Projet d'aménagement modificatif d'un parc photovoltaïque Commune de Saint-Avit (40)

**Avis de l'autorité administrative de l'État
compétente en matière d'environnement**
(article L. 122-1 et suivants du Code de l'environnement)

Avis 2016 – 0692

Sensibilité du projet pour la faune – Extrait de l'étude d'impact (novembre 2014)

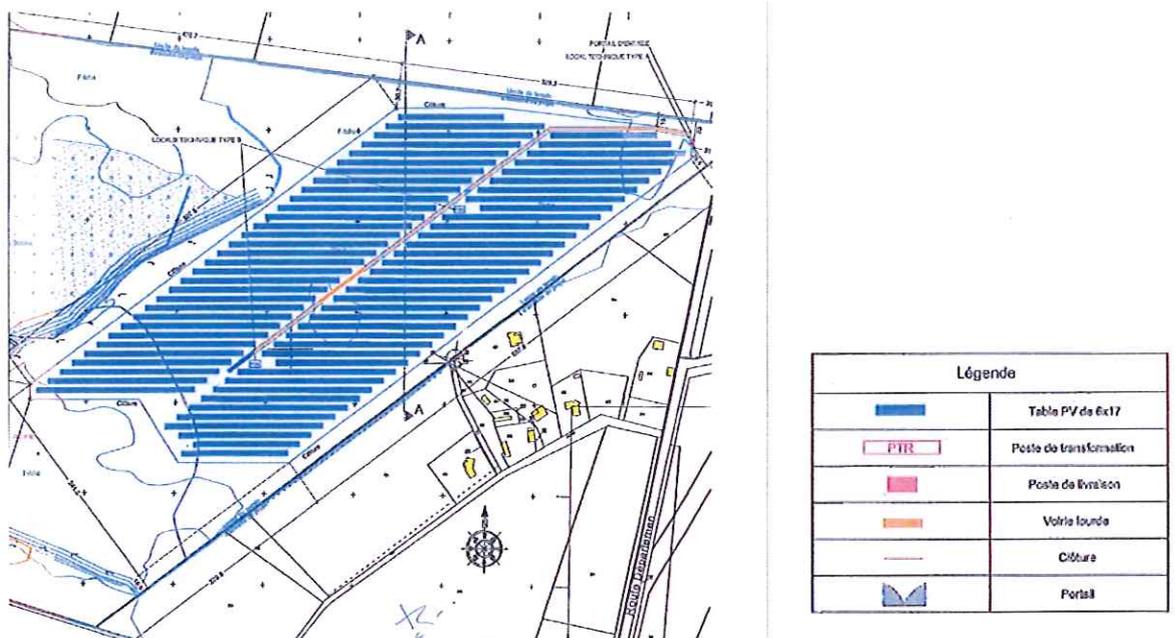
- L'analyse de l'état initial de l'environnement est traitée de manière satisfaisante et permet de faire ressortir les principaux enjeux environnementaux du site d'implantation, parmi lesquels sont en particulier notées la présence localisée de secteurs sensibles pour la faune (Fauvette pitchou, Tarier pâtre et Fadet des laîches) et la proximité de lieux-dits (Lanot et Montigny).

- Les avis précédents soulevaient que l'étude initiale signalait la présence d'une zone humide de 3,2 hectares en partie sud de l'emprise initiale. L'analyse de l'évitement de cette zone humide avait fait l'objet d'une recommandation de l'Autorité environnementale.
